Allgemeiner Deutscher
Fahrrad-Club Dresden e.V.

Stellungnahme zur Vorlage V1586/22 „Verkehrsbauvorhaben Bühlauer Straße 4. BA, Schullwitz von Weißiger Straße bis Am Triebenberg“

Abbildung 2: Grundmaße barrierefreier Gehwege, aus „Wie breit müssen Gehwege sein? Mindestgehwegbreiten nach den aktuellen Regelwerken“, Fachverband Fußverkehr Deutschland FUSS e.V.

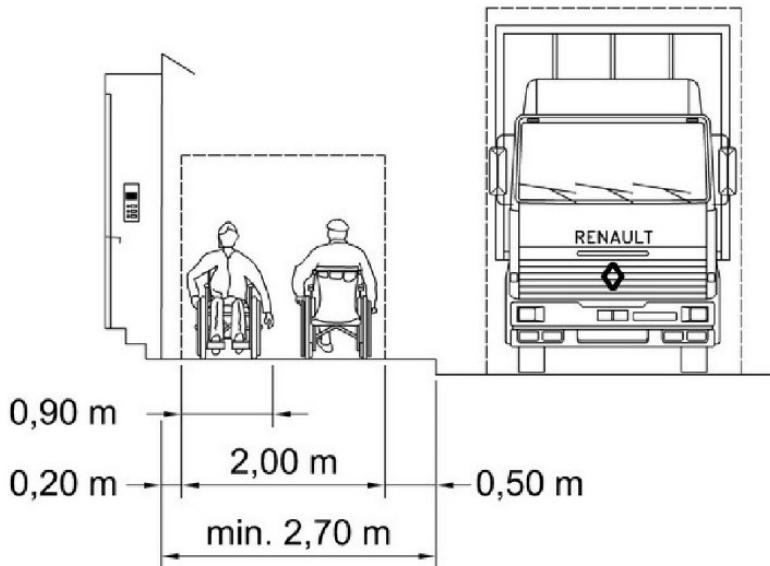
Wir halten unter den örtlichen Rahmenbedingungen eine Gehwegbreite von 2,2 m für noch realisierbar. Dieses liegt zwar unterhalb der Mindestbreiten für barrierefreie Gehwege, würde aber gemäß Abbildung 2 eine Begegnung zweier Rollstuhlfahrer unter Inanspruchnahme des Sicherheitsraums zur Fahrbahn gerade noch erlauben. Schließlich können auf Hilfsmittel wie Rollstuhl oder Rollator angewiesene Menschen nicht über den Bordstein auf die Fahrbahn ausweichen. Auch zum Schutz der Schüler sollte das vermieden werden.
